ÉLECTROPHONE STÉRÉOPHONIQUE E 163

SUPPLÉMENT A DOCUMENTATION TECHNIQUE

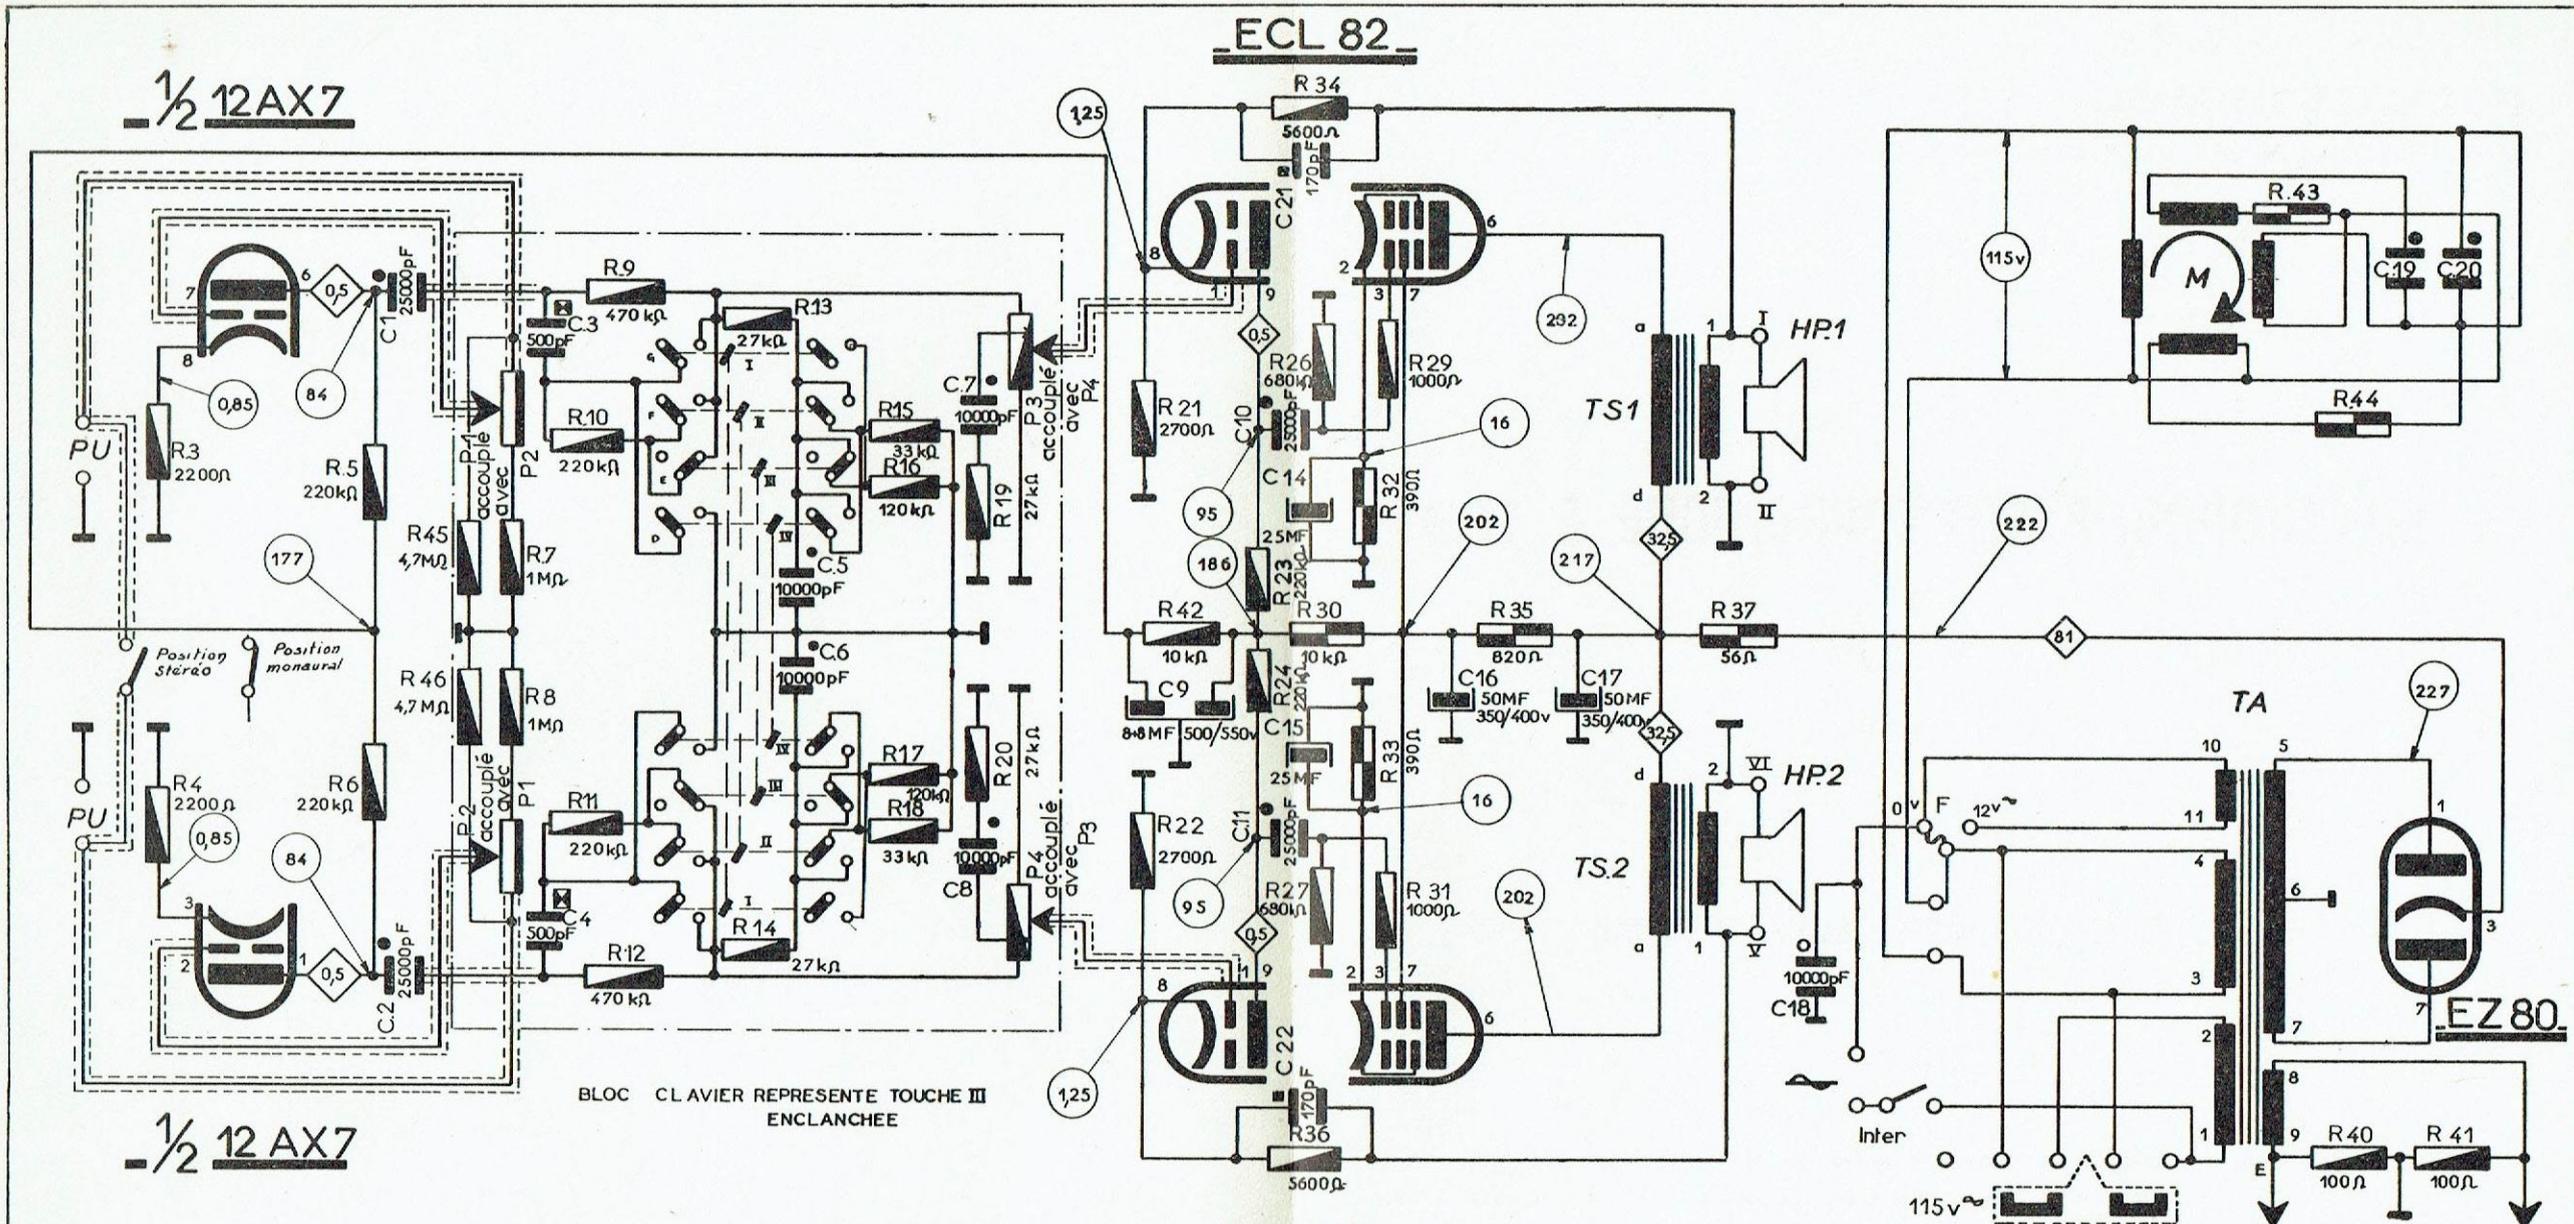
GÉNÉRALITÉS Pour supprimer certaines composantes de ronronnements qui affectaient les appareils une modification a été appliquée a partir du numéro 1700.

APPLICATION Cette modification consiste à supprimer les deux cellules de contre-réaction agissant sur les fréquences basses R 25 - C 12 et R 28 - C 13; seules, restent dans les boucles de contre-réaction, les cellules R 34 - C 21 et R 36 - C 22 qui agissent sur les fréquences élevées (voir schéma au verso).

BRANCHEMENTS HP.
Vue de l'extérieur

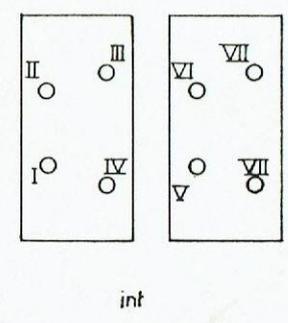
**BRANCHEMENT
DES
HAUT-PARLEURS** A l'origine un contact de sécurité avait été prévu dans les prises de haut-parleurs; ce contact était intercalé dans le circuit primaire du transformateur d'alimentation. En cas d'oubli de branchement d'un haut-parleur l'amplificateur ne pouvait être mis sous tension. Ce système a été supprimé (voir schéma au verso).
